**Verslag huishoudelijke elektrische installatie op laagspanning en zeer lage spanning****Algemeen:**

Referentie: <b>011-20260408-06</b>	Datum controle: <b>08/04/2026</b>
Keurder: <b>011</b>

Eigenaar: <b>Onbekend</b>	EAN-code: <b>Onbekend</b>
Adres installatie: <b>Beemdstraat 20 bus 6, 2500 - Lier</b>	Nummer teller(s): <b>1SAG1100456588</b>
Distributienetbeheerder installatie: <b>Fluvius</b>	
Datum uitvoering installatie: <input checked="" type="checkbox"/> Vóór 01/10/1981 <input type="checkbox"/> Tussen 01/10/1981 en 01/06/2020 <input type="checkbox"/> Vanaf 01/06/2020	
Type: <input checked="" type="checkbox"/> Wooneenheid <input type="checkbox"/> Niet-huishoudelijk <input type="checkbox"/> PV <input type="checkbox"/> Batterij <input type="checkbox"/> Laadpaal

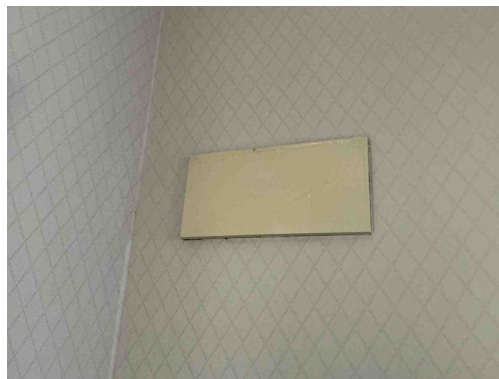
**B17** - De voedingsspanning is niet op elk bord vermeld (Boek 1: 3.1.3.3).

*Opmerking: Oa bord 1*

**B06** - Het elektrisch verdeelbord heeft niet de minimale beschermingsgraad IPXX-B in een gewone ruimte (Boek 1: 4.2.2.3).

*Opmerking: Oa bord 1*

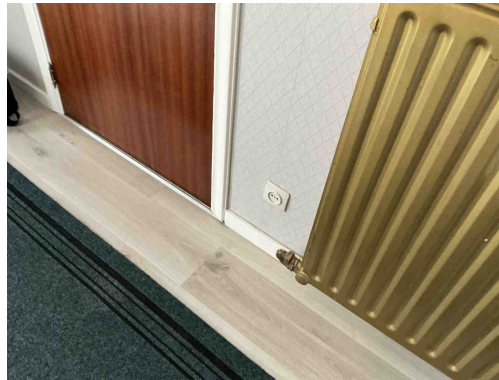
**B17** - De voedingsspanning is niet op elk bord vermeld (Boek 1: 3.1.3.3).

*Opmerking: Oa bord 1*

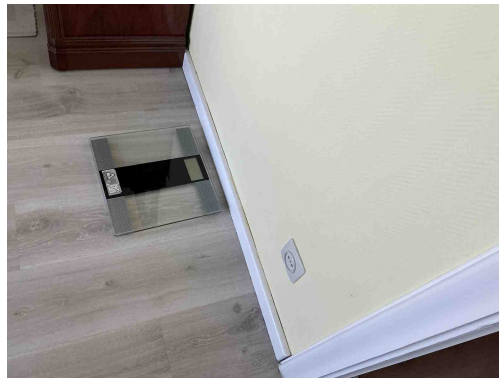
**T11** - De contactdozen waarvan de toegekende stroomsterkte maximaal 16A en de toegekende spanning maximaal 250V bedraagt en niet bedoeld zijn voor de voeding van een of meerdere verbruikstoestellen voor een specifiek doel en niet geplaatst zijn in of op schakel- en verdeelborden, beschikken niet of IPXX-D (incl. gemeenschappelijke delen residentieel geheel) (Boek 1: 4.2.2.3/5.3.5.2).

*Opmerking: Oa badkamer, slaapkamers, hal, ...*

**A20** - Er bevindt zich een contactdoos zonder beschermingsgeleider in de elektrische installatie. Deze is niet geplaatst achter een differentieelstroombeschermingsinrichting met grote (max. 30mA) of zeer grote (max. 10mA) gevoeligheid.

*Opmerking: Oa slaapkamers, hal, woonkamer, ...*

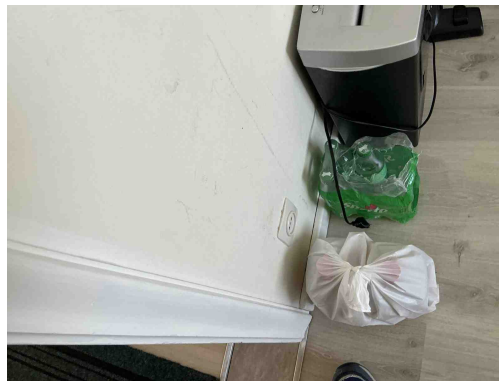
**T11** - De contactdozen waarvan de toegekende stroomsterkte maximaal 16A en de toegekende spanning maximaal 250V bedraagt en niet bedoeld zijn voor de voeding van een of meerdere verbruikstoestellen voor een specifiek doel en niet geplaatst zijn in of op schakel- en verdeelborden, beschikken niet of IPXX-D (incl. gemeenschappelijke delen residentieel geheel) (Boek 1: 4.2.2.3/5.3.5.2).

*Opmerking: Oa badkamer, slaapkamers, hal, ...*

**A20** - Er bevindt zich een contactdoos zonder beschermingsgeleider in de elektrische installatie. Deze is niet geplaatst achter een differentieelstroombeschermingsinrichting met grote (max. 30mA) of zeer grote (max. 10mA) gevoeligheid.

*Opmerking: Oa slaapkamers, hal, woonkamer, ...*

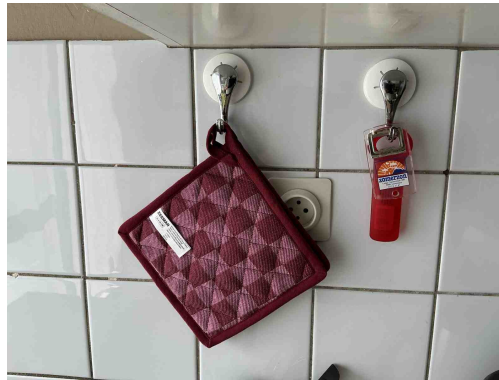
**T11** - De contactdozen waarvan de toegekende stroomsterkte maximaal 16A en de toegekende spanning maximaal 250V bedraagt en niet bedoeld zijn voor de voeding van een of meerdere verbruikstoestellen voor een specifiek doel en niet geplaatst zijn in of op schakel- en verdeelborden, beschikken niet of IPXX-D (incl. gemeenschappelijke delen residentieel geheel) (Boek 1: 4.2.2.3/5.3.5.2).

*Opmerking: Oa badkamer, slaapkamers, hal, ...*

**A20** - Er bevindt zich een contactdoos zonder beschermingsgeleider in de elektrische installatie. Deze is niet geplaatst achter een differentieelstroombeschermingsinrichting met grote (max. 30mA) of zeer grote (max. 10mA) gevoeligheid.

*Opmerking: Oa slaapkamers, hal, woonkamer, ...*

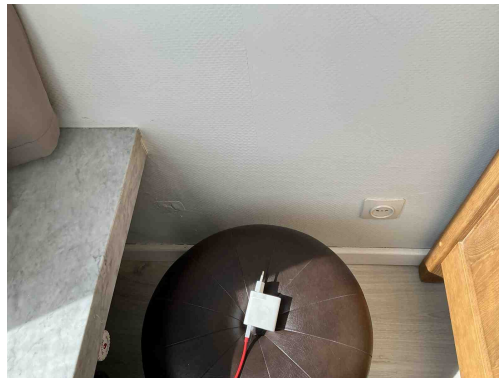
**T11** - De contactdozen waarvan de toegekende stroomsterkte maximaal 16A en de toegekende spanning maximaal 250V bedraagt en niet bedoeld zijn voor de voeding van een of meerdere verbruikstoestellen voor een specifiek doel en niet geplaatst zijn in of op schakel- en verdeelborden, beschikken niet of IPXX-D (incl. gemeenschappelijke delen residentieel geheel) (Boek 1: 4.2.2.3/5.3.5.2).

*Opmerking: Oa badkamer, slaapkamers, hal, ...*

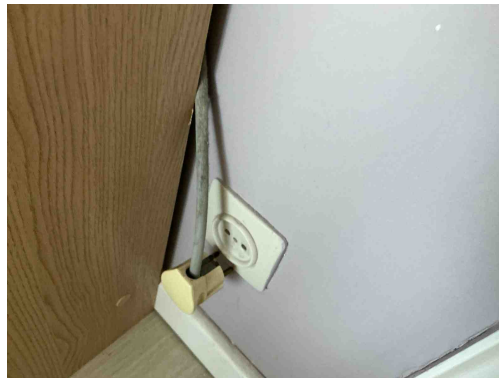
**T11** - De contactdozen waarvan de toegekende stroomsterkte maximaal 16A en de toegekende spanning maximaal 250V bedraagt en niet bedoeld zijn voor de voeding van een of meerdere verbruikstoestellen voor een specifiek doel en niet geplaatst zijn in of op schakel- en verdeelborden, beschikken niet of IPXX-D (incl. gemeenschappelijke delen residentieel geheel) (Boek 1: 4.2.2.3/5.3.5.2).

*Opmerking: Oa badkamer, slaapkamers, hal, ...*

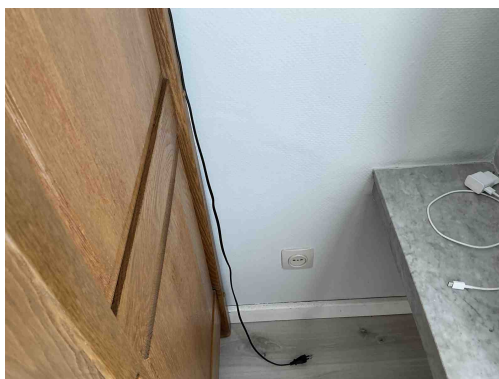
**T11** - De contactdozen waarvan de toegekende stroomsterkte maximaal 16A en de toegekende spanning maximaal 250V bedraagt en niet bedoeld zijn voor de voeding van een of meerdere verbruikstoestellen voor een specifiek doel en niet geplaatst zijn in of op schakel- en verdeelborden, beschikken niet of IPXX-D (incl. gemeenschappelijke delen residentieel geheel) (Boek 1: 4.2.2.3/5.3.5.2).

*Opmerking: Oa badkamer, slaapkamers, hal, ...*

**A20** - Er bevindt zich een contactdoos zonder beschermingsgeleider in de elektrische installatie. Deze is niet geplaatst achter een differentieelstroombeschermingsinrichting met grote (max. 30mA) of zeer grote (max. 10mA) gevoeligheid.

*Opmerking: Oa slaapkamers, hal, woonkamer, ...*

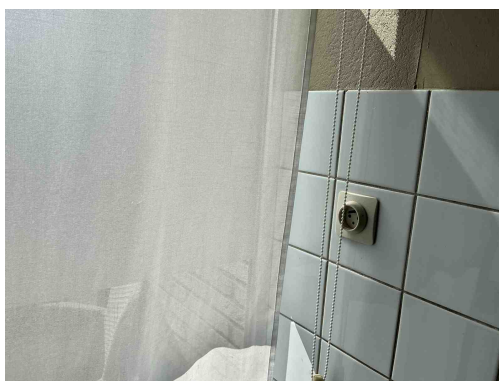
**T11** - De contactdozen waarvan de toegekende stroomsterkte maximaal 16A en de toegekende spanning maximaal 250V bedraagt en niet bedoeld zijn voor de voeding van een of meerdere verbruikstoestellen voor een specifiek doel en niet geplaatst zijn in of op schakel- en verdeelborden, beschikken niet of IPXX-D (incl. gemeenschappelijke delen residentieel geheel) (Boek 1: 4.2.2.3/5.3.5.2).

*Opmerking: Oa badkamer, slaapkamers, hal, ...*

**A20** - Er bevindt zich een contactdoos zonder beschermingsgeleider in de elektrische installatie. Deze is niet geplaatst achter een differentieelstroombeschermingsinrichting met grote (max. 30mA) of zeer grote (max. 10mA) gevoeligheid.

*Opmerking: Oa slaapkamers, hal, woonkamer, ...*

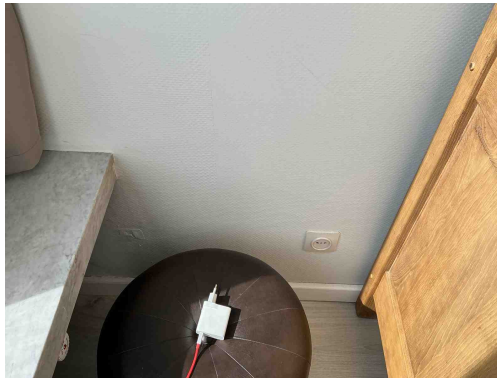
**T11** - De contactdozen waarvan de toegekende stroomsterkte maximaal 16A en de toegekende spanning maximaal 250V bedraagt en niet bedoeld zijn voor de voeding van een of meerdere verbruikstoestellen voor een specifiek doel en niet geplaatst zijn in of op schakel- en verdeelborden, beschikken niet of IPXX-D (incl. gemeenschappelijke delen residentieel geheel) (Boek 1: 4.2.2.3/5.3.5.2).

*Opmerking: Oa badkamer, slaapkamers, hal, ...*

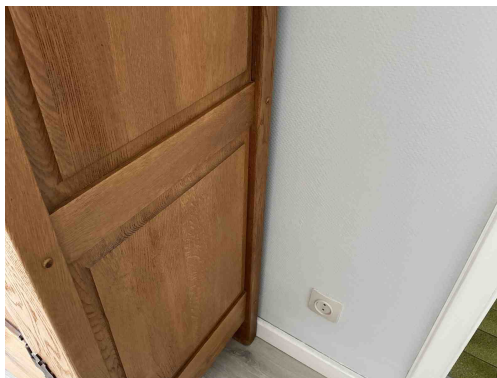
**A20** - Er bevindt zich een contactdoos zonder beschermingsgeleider in de elektrische installatie. Deze is niet geplaatst achter een differentieelstroombeschermingsinrichting met grote (max. 30mA) of zeer grote (max. 10mA) gevoeligheid.

*Opmerking: Oa slaapkamers, hal, woonkamer, ...*

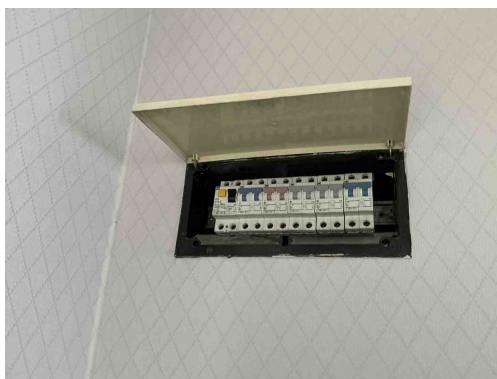
**A20** - Er bevindt zich een contactdoos zonder beschermingsgeleider in de elektrische installatie. Deze is niet geplaatst achter een differentieelstroombeschermingsinrichting met grote (max. 30mA) of zeer grote (max. 10mA) gevoeligheid.

*Opmerking: Oa slaapkamers, hal, woonkamer, ...*
